VIA BOWLING POLAND

ZAMIANA PRZEKAŹNIKA R15 NA DILA-22C INSTRUKCJA INSTALACJI

ZAMIANA PRZekaźnika R15 NA DILA-22C

STARE CHASSIS

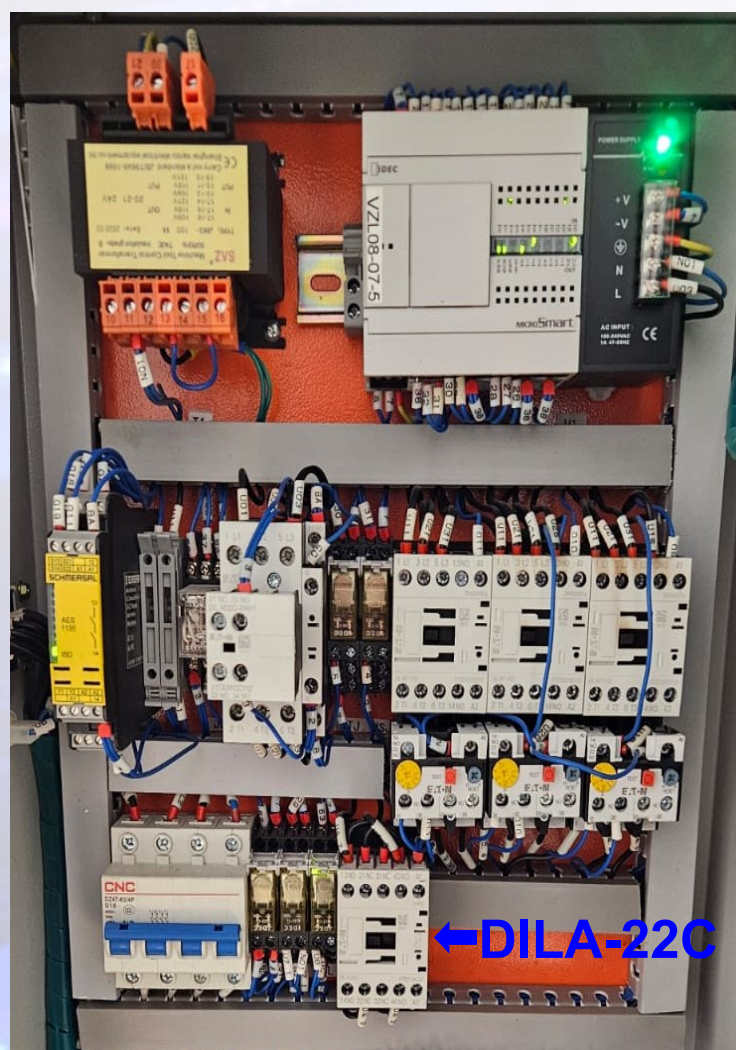
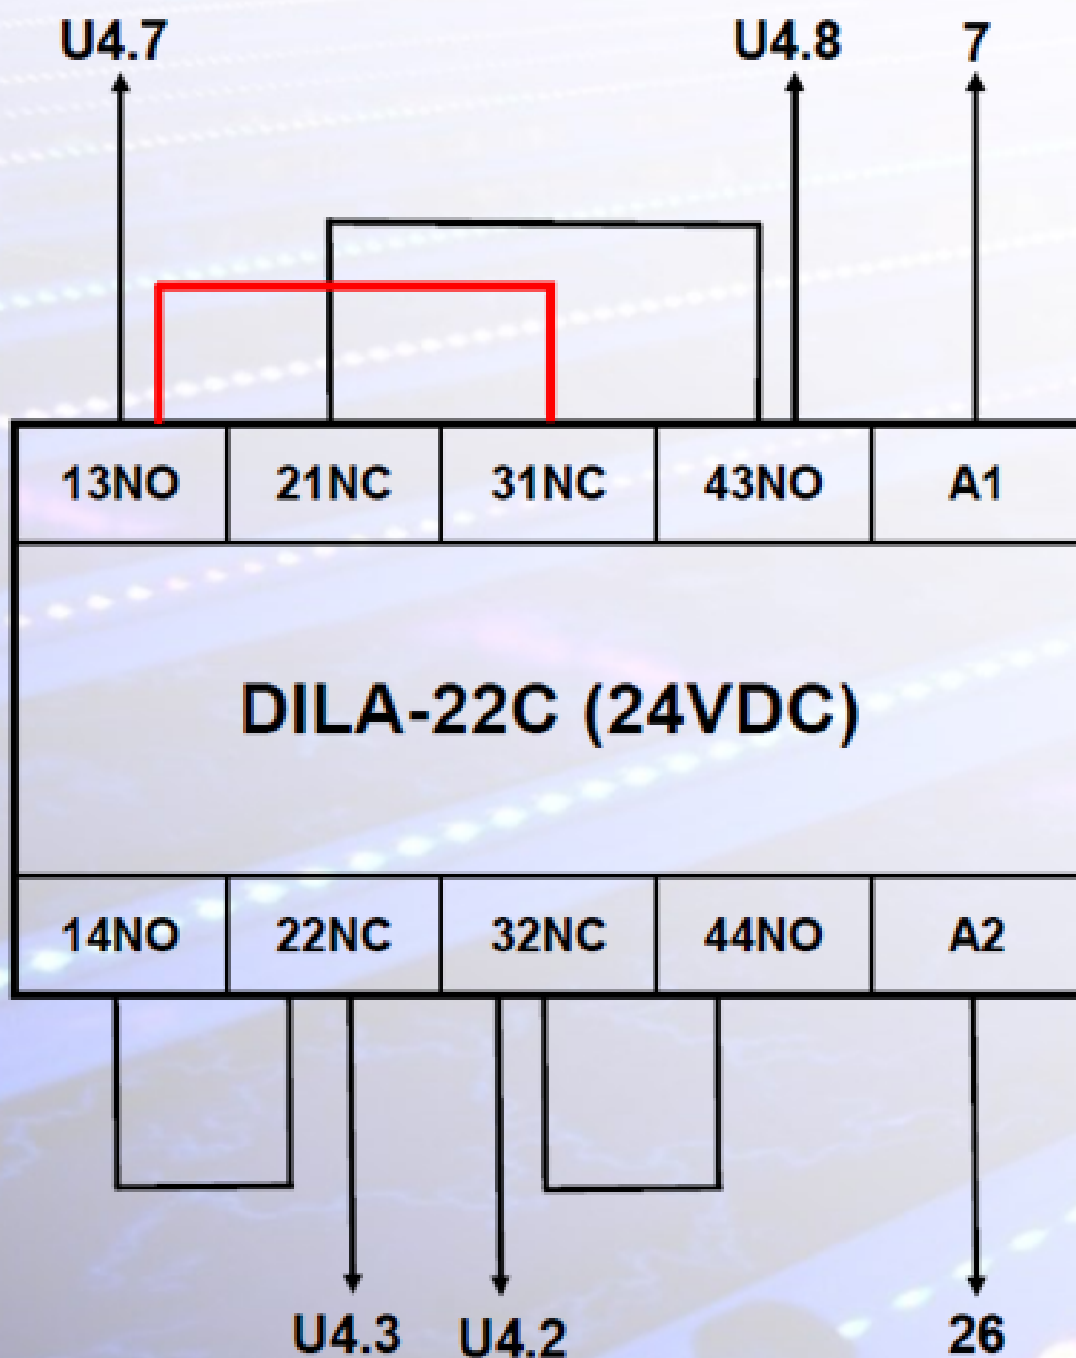
W szafce **Chassis** starego typu znajduje się przekaźnik **R15**, który powoduje często dużo problemów z prawidłowym działaniem zgarniacza.

W celu zapobieżenia tym problemom zalecamy zastąpienie przekaźnika **R15** stycznikiem **DILA-22C** (24VDC).
